ÚZEMNÍ PLÁN MĚSTA BRNA

Textová část Odůvodnění

Kapitola 18 Rozhodnutí o námitkách (včetně odůvodnění)

NÁMITKA KE KONCEPTU ÚZEMNÍHO PLÁNU MĚSTA BRNA

10/2. Lokalita podél ulice Černovická „Na Kaménkách“ (rozvojové území C-7, C-8)

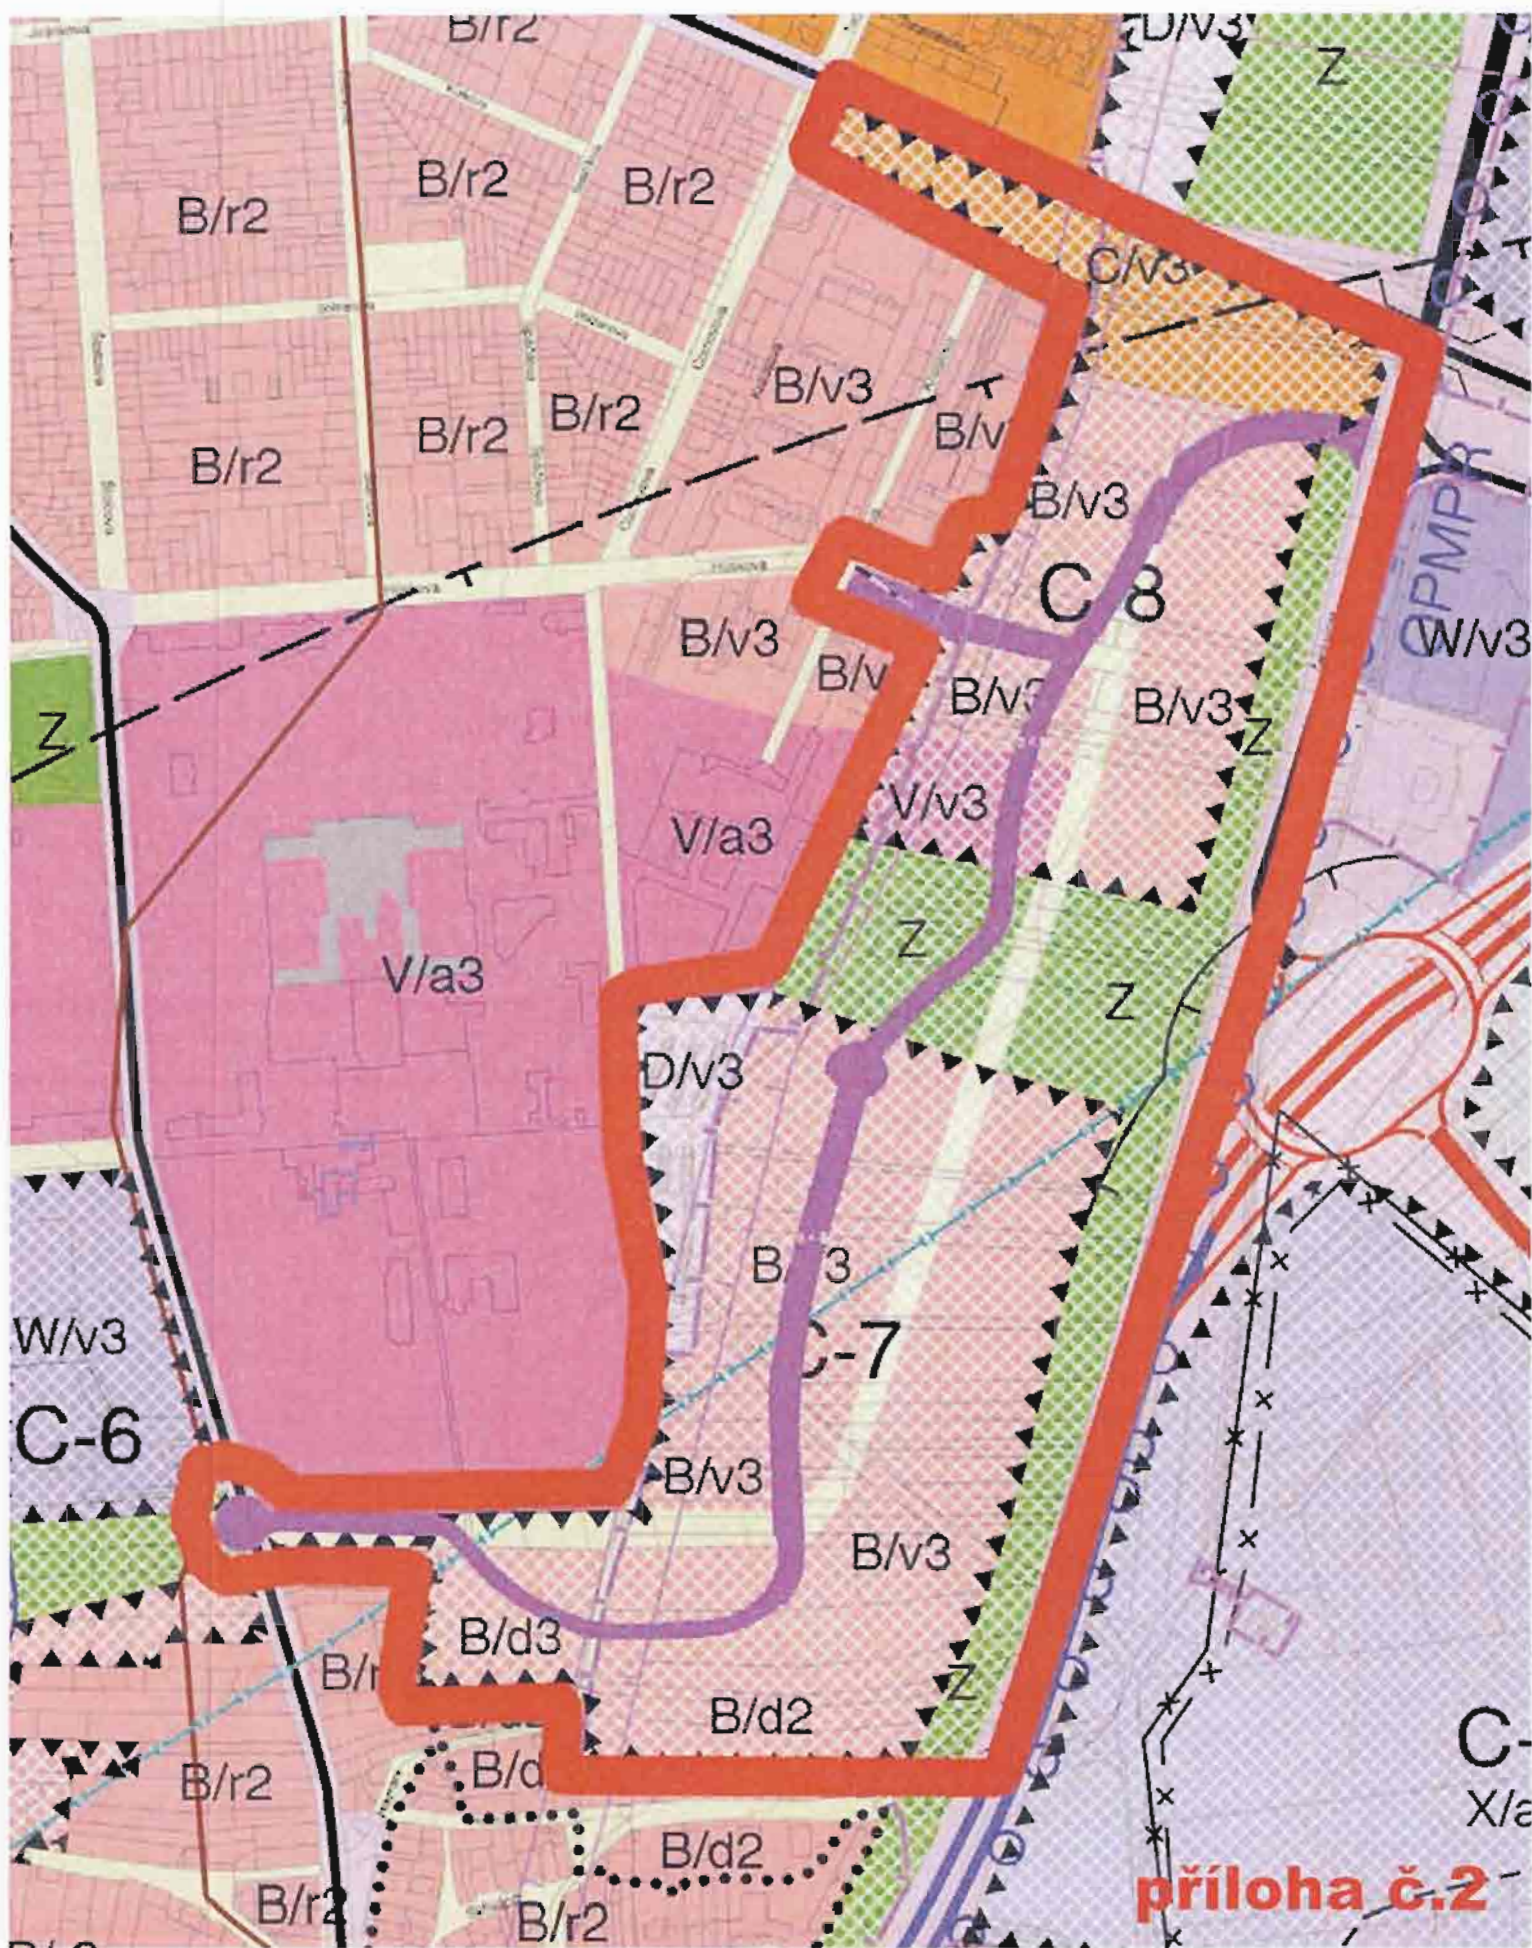
ZMČČ **nesouhlasí** s pozměňovacím návrhem usnesení - zpracovat variantu s vypuštěním zaústění páteřní komunikace do ulice Húskova s napojením na ul. Charbulova /10/2

10/12. Dopravní řešení u „tunýlku“ na ul. Vinohradské

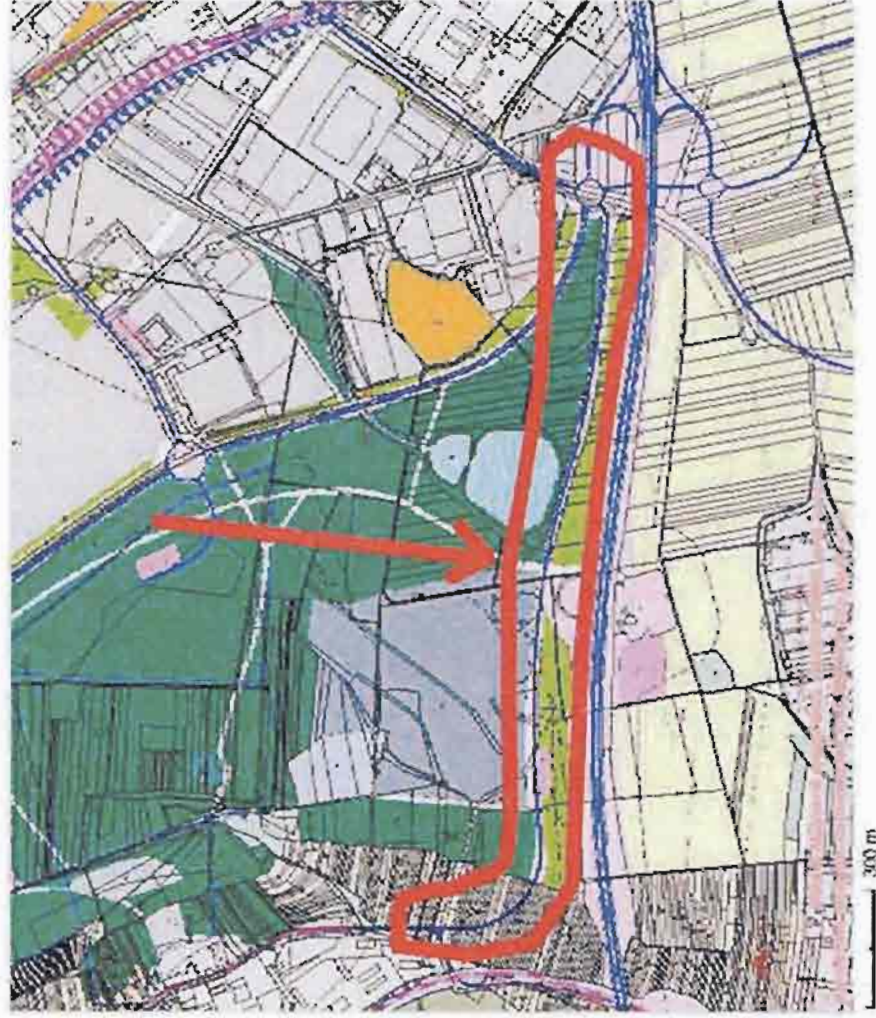
ZMČČ **požaduje** zapracování dopravního řešení napojení ulice Vinohradské u „tunýlku“, u Černovického hájku na Černovickou terasu dle platného ÚPmB. /10/12
